廃炉発官 R 5 第 3 4 号
令和 5 年 6 月 2 日

福島第一原子力発電所 特定原子力施設に係る実施計画 変更認可申請書

原子炉注水用の処理水供給の信頼性向上を目的に、建屋内ROで処理した処理水をRO処理水貯槽及び蒸発濃縮処理水貯槽へ補給するための移送配管の追設を行う。移送配管の追設に伴い、以下の通り変更を行う。

図-8 淡水化装置（逆浸透膜装置，蒸発濃縮装置）及び滞留水浄化設備の系統構成図（1/2）

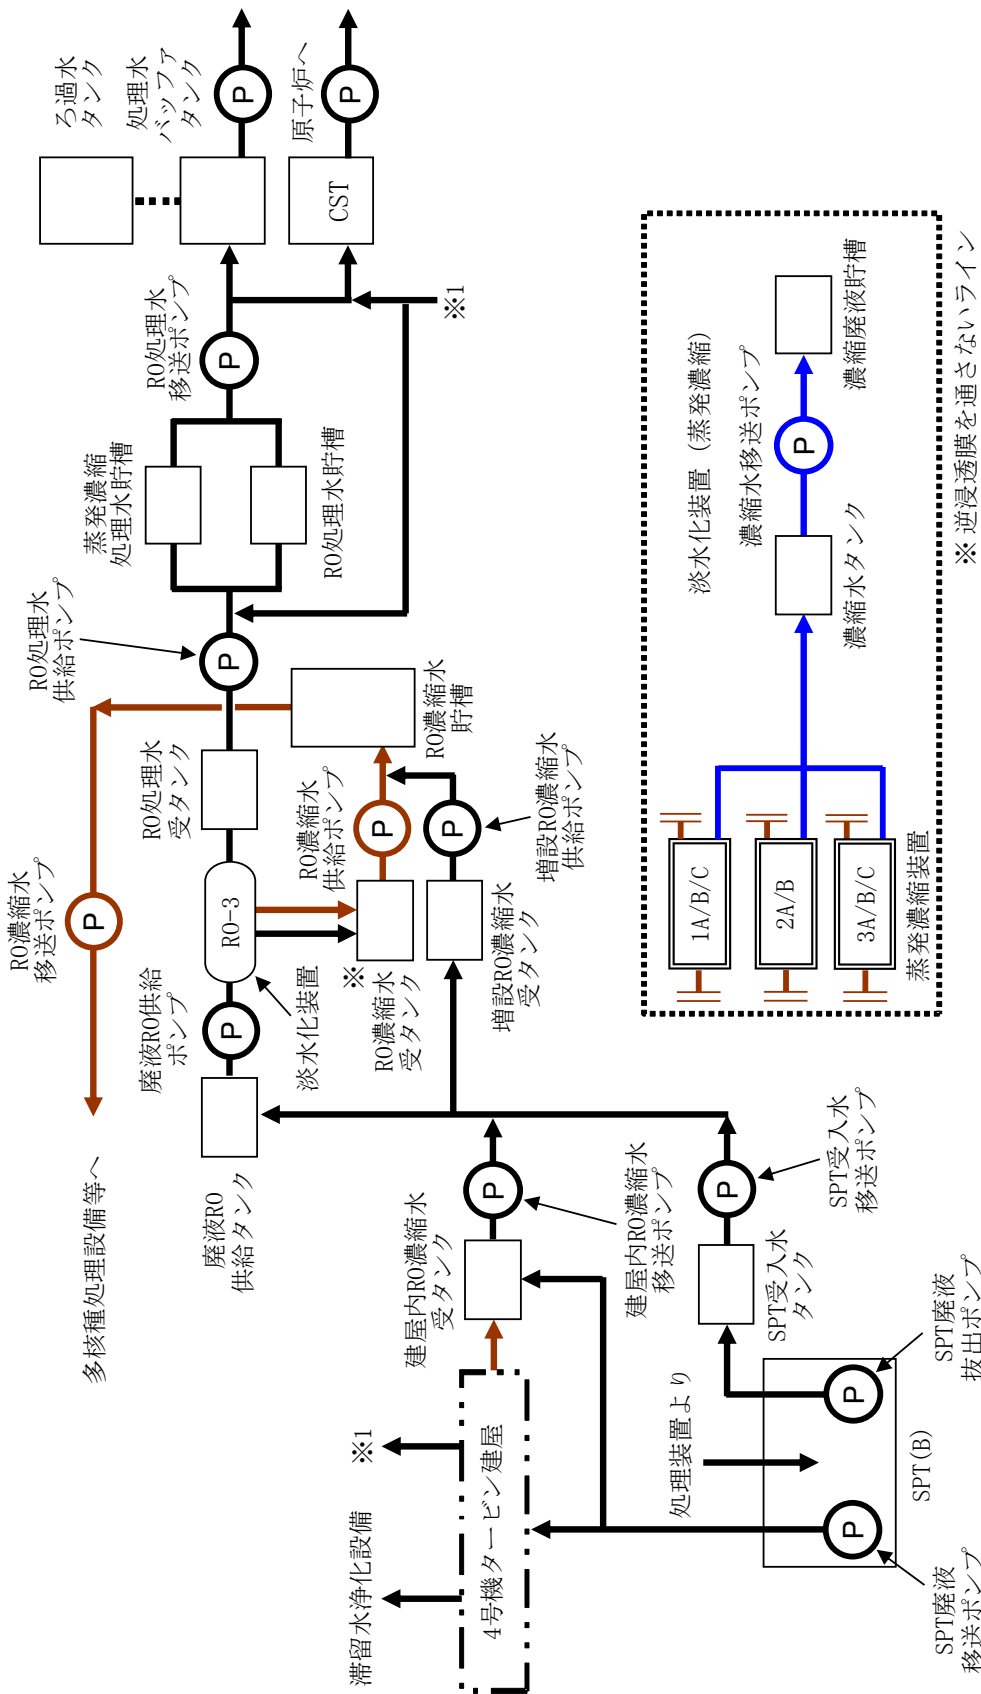
- ・移送配管追設に伴う、系統構成図の変更

図-5 配管概略図 (屋内R0附属配管を除く主配管) (1/5)

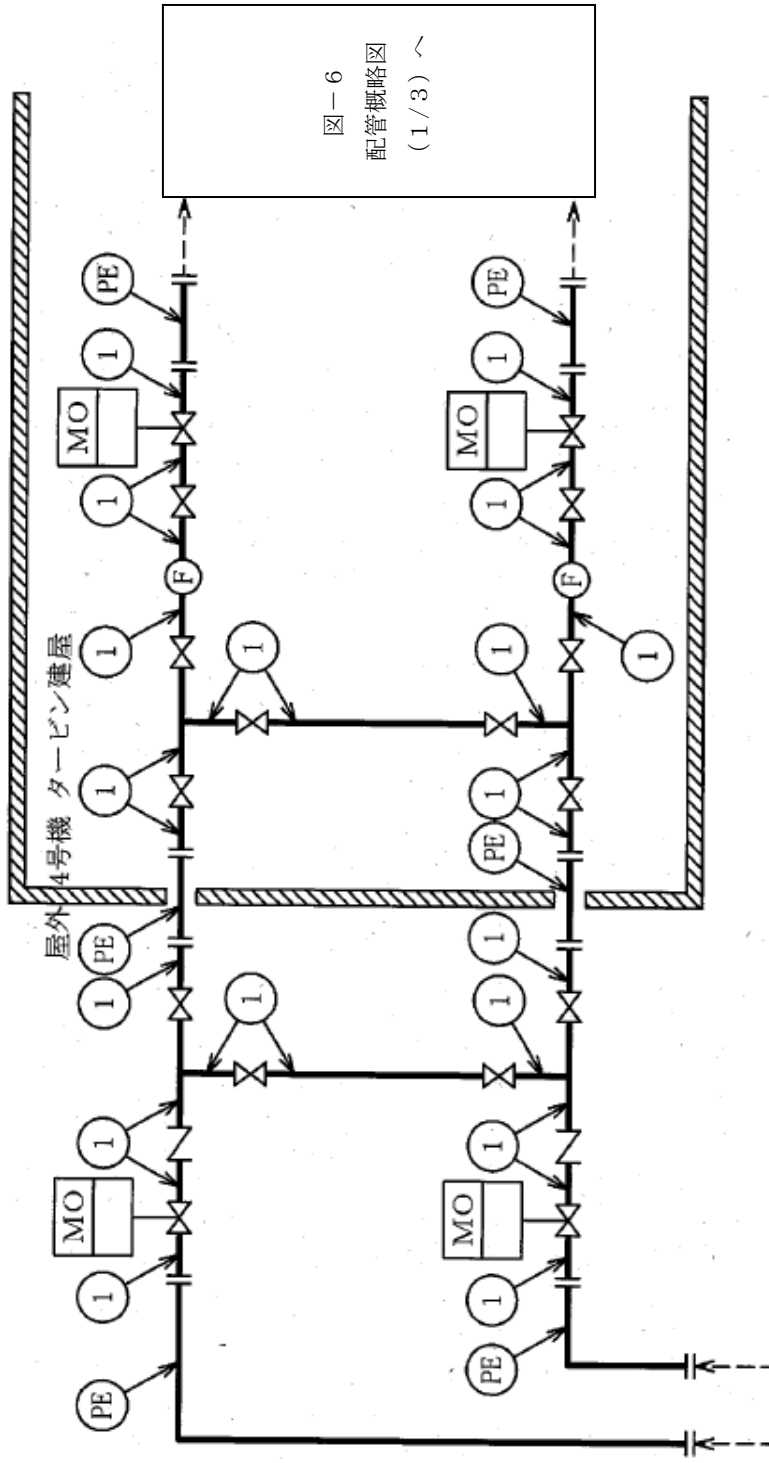
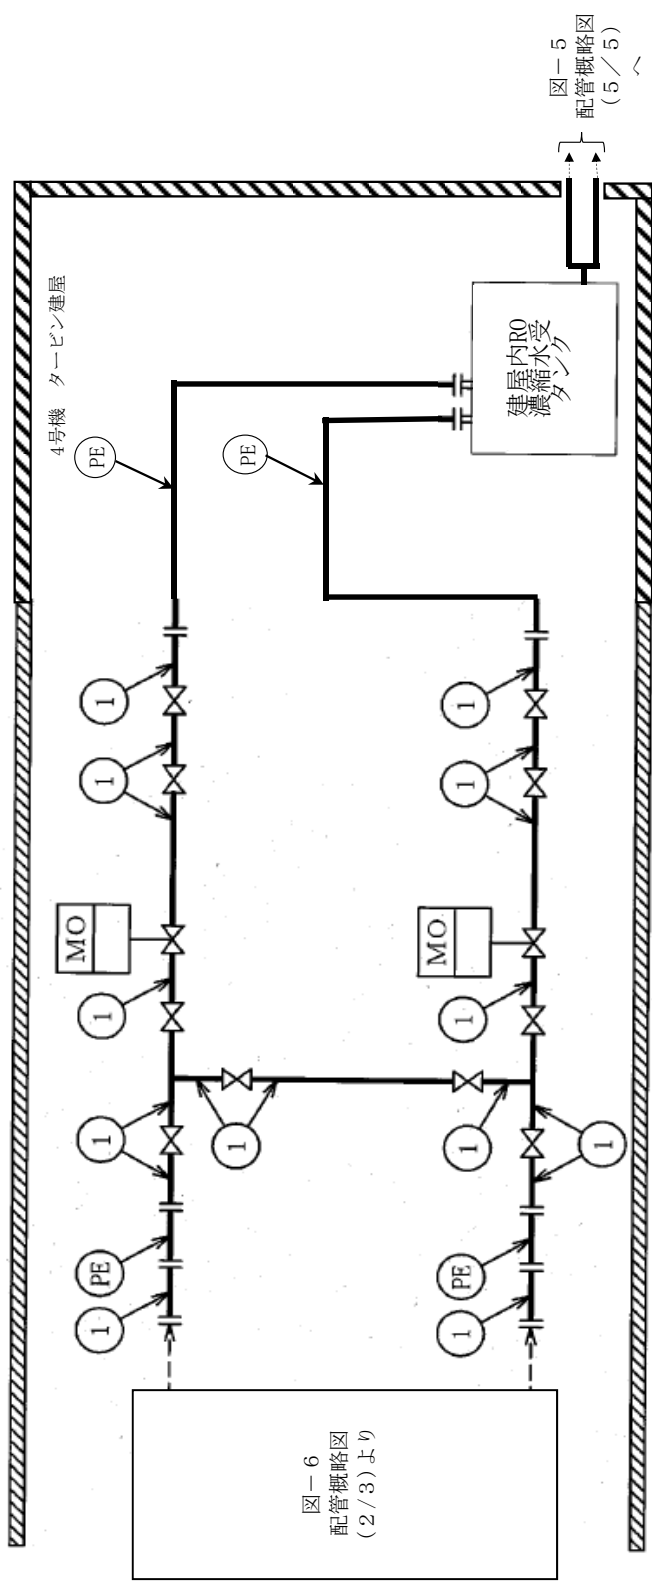
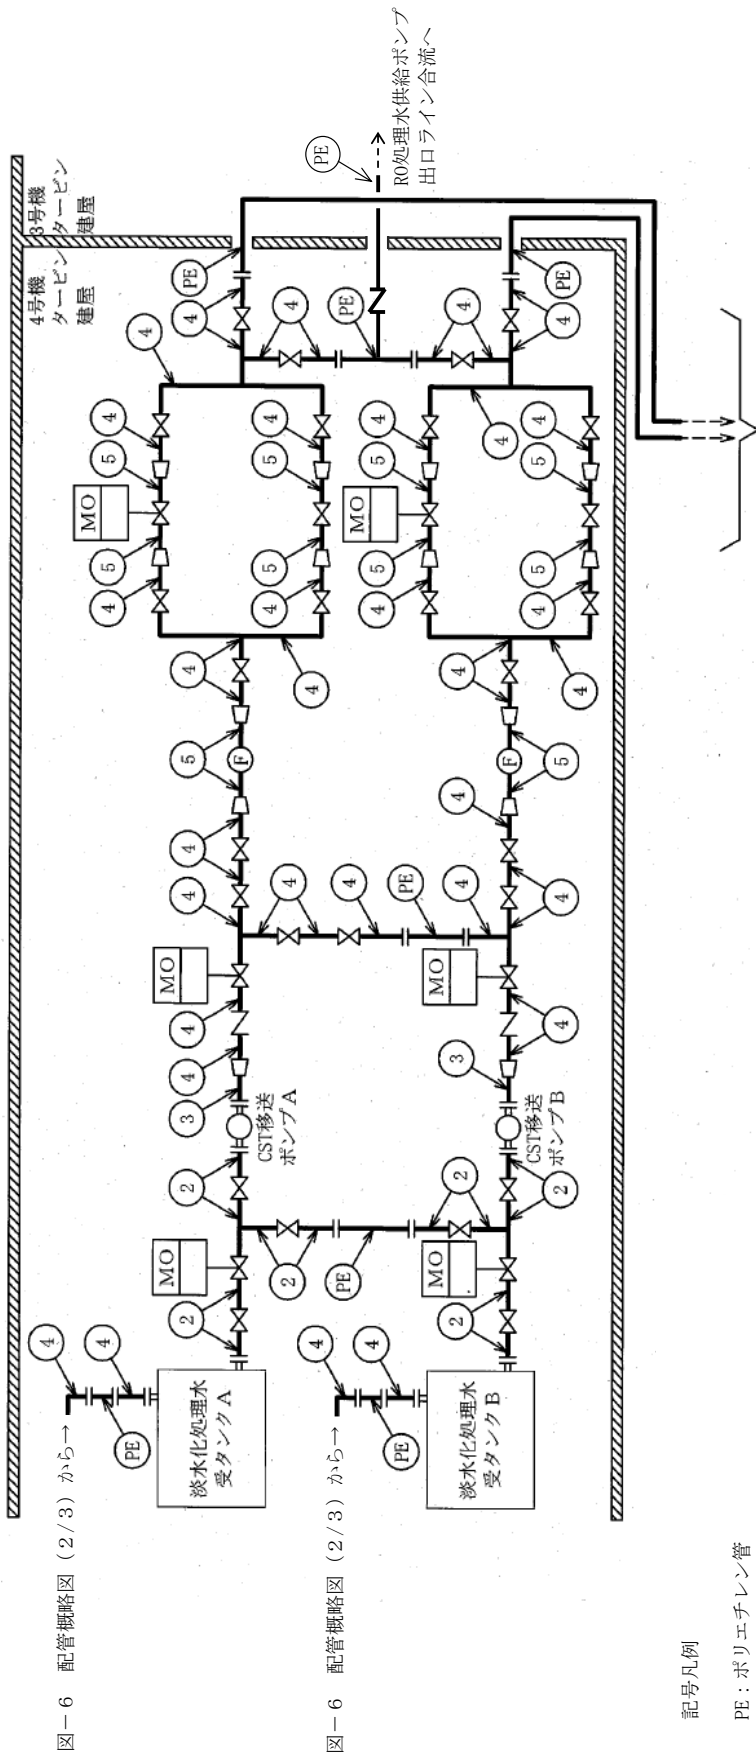
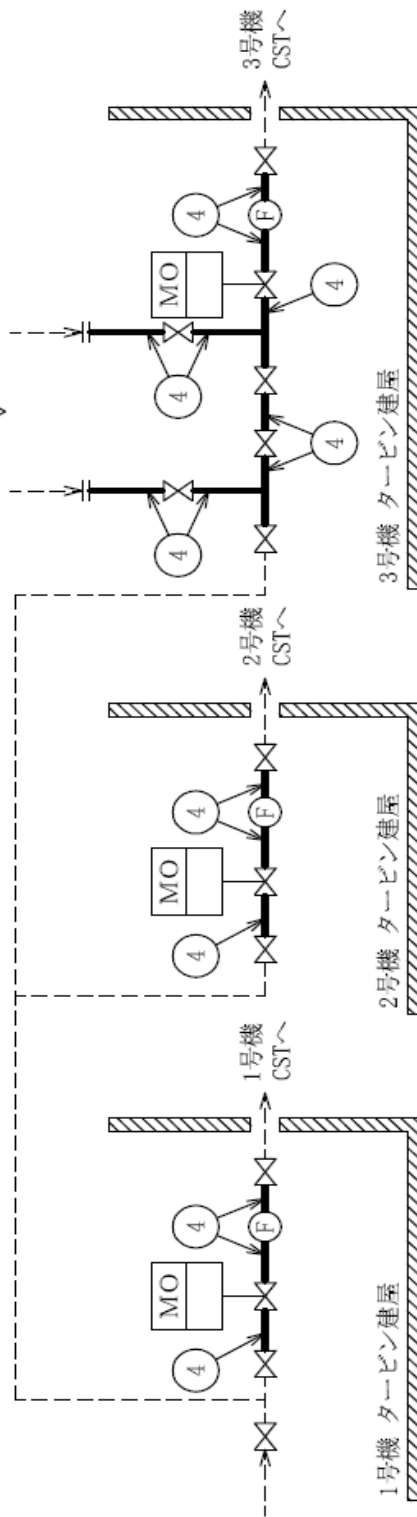
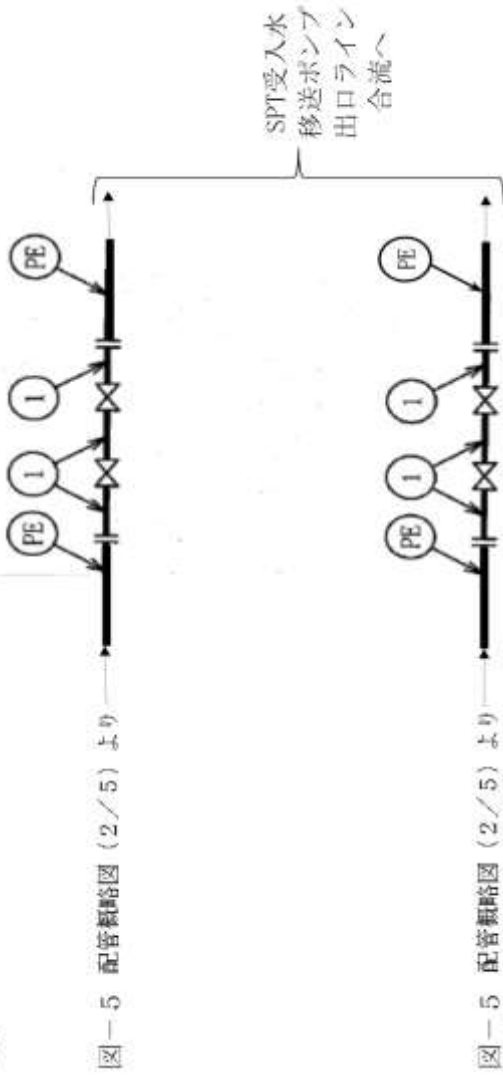
- ・移送配管追設に伴う、記載の追加
- ・移送配管追設に伴う、配管概略図及び配置概略図の変更
